## Zeichnerischer Teil – Bebauungsplan

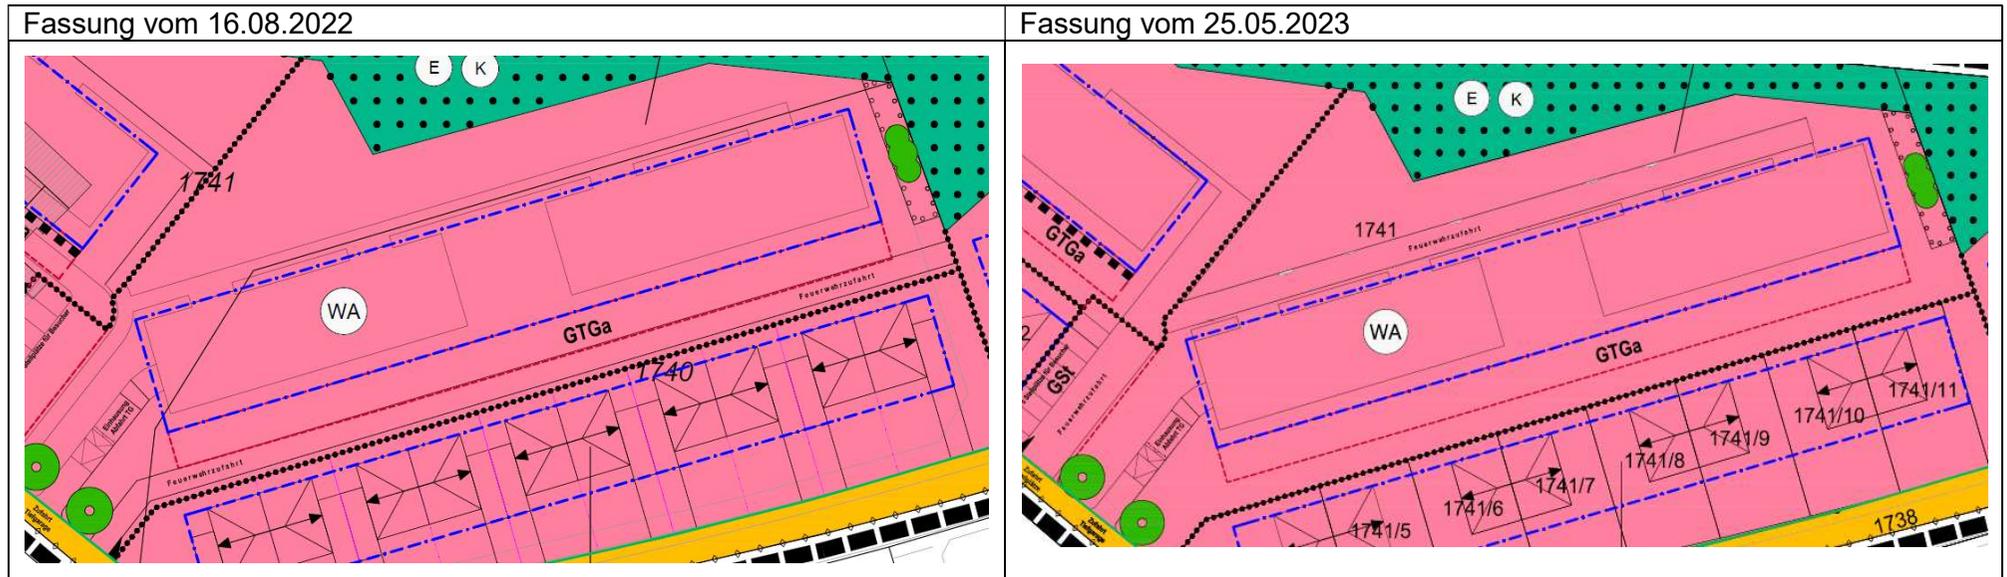
**Vorgenommene Änderung:** Entfall der Darstellung der bestehenden Hofstelle (Zum Burgstall 30)

**Begründung:** Durch den Abbruch der Hofstelle einschließlich Nebengebäude entfällt die Notwendigkeit, das Gebäude im Plan darzustellen.

**Auswirkung:** Keine, da nur redaktionelle Anpassung (es handelt sich um hinweisliche Darstellung / „sonstige Planzeichen“).

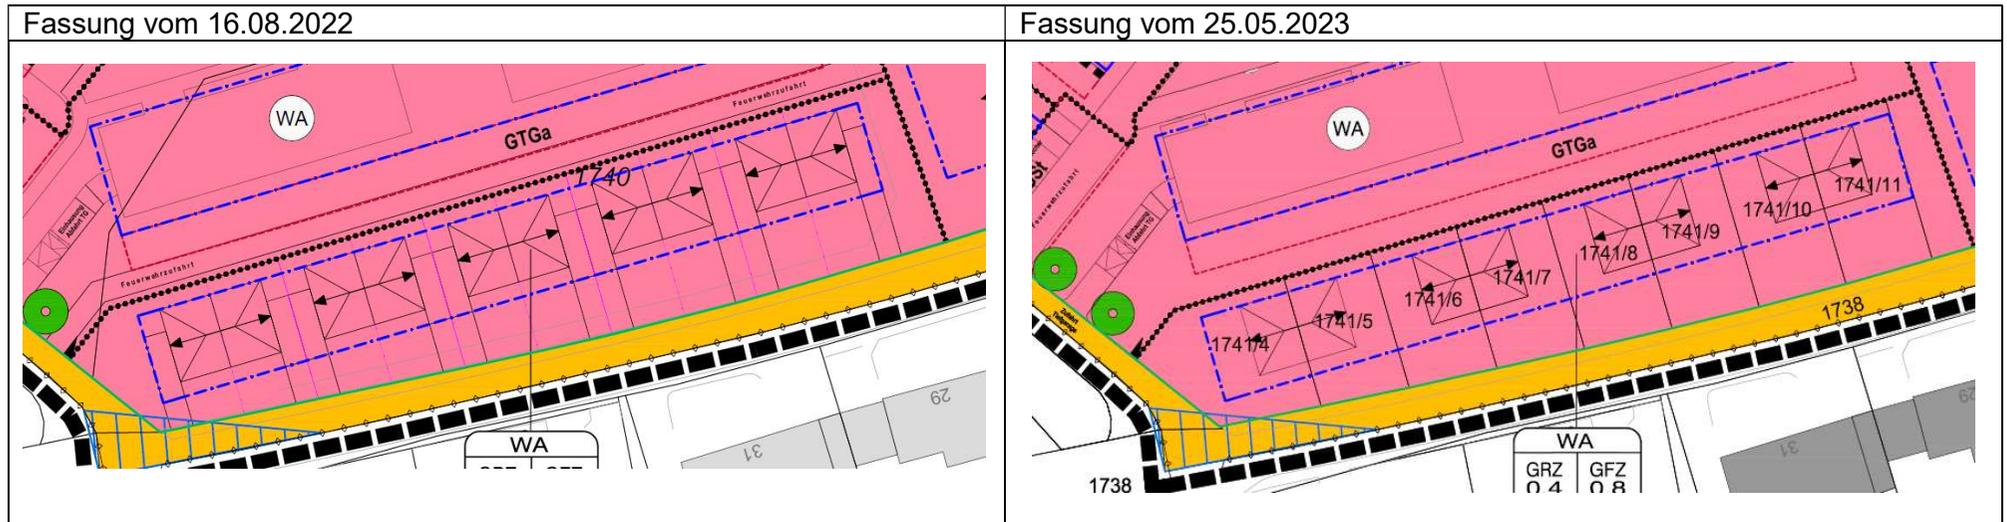
**Vorgenommene Änderung:** Verlegung der Feuerwehrezufahrt für die rückwärtigen Mehrfamilienhäuser von den Flächen südlich der Gebäude zu den Flächen nördlich der Gebäude.

**Begründung:** Im Rahmen der neuerlichen Vermessung des Geländes wurde festgestellt, dass aufgrund der Höhenentwicklung des Geländes die Herstellung der Feuerwehrezufahrt südlich der Gebäude nur mit erheblichem technischen Aufwand möglich ist. Aufgrund des Auskragens der Tiefgarage aus der Geländeoberfläche, wäre es nicht möglich, die erforderliche Breite der Feuerwehrezufahrt zu realisieren. Daher erfolgte in Abstimmung mit der Feuerwehr Weiden die Verlegung zu den Flächen nördlich des Gebäudes.

**Auswirkung:** Keine, da nur redaktionelle Anpassung. Die Darstellungen zur Feuerwehrezufahrt/ Aufstellflächen sind nicht als Festsetzung ausgestaltet. Sie haben ihre Grundlage in Abs. (3) der Ziff. III. Hinweise (Textlicher Teil – Bebauungsplan).
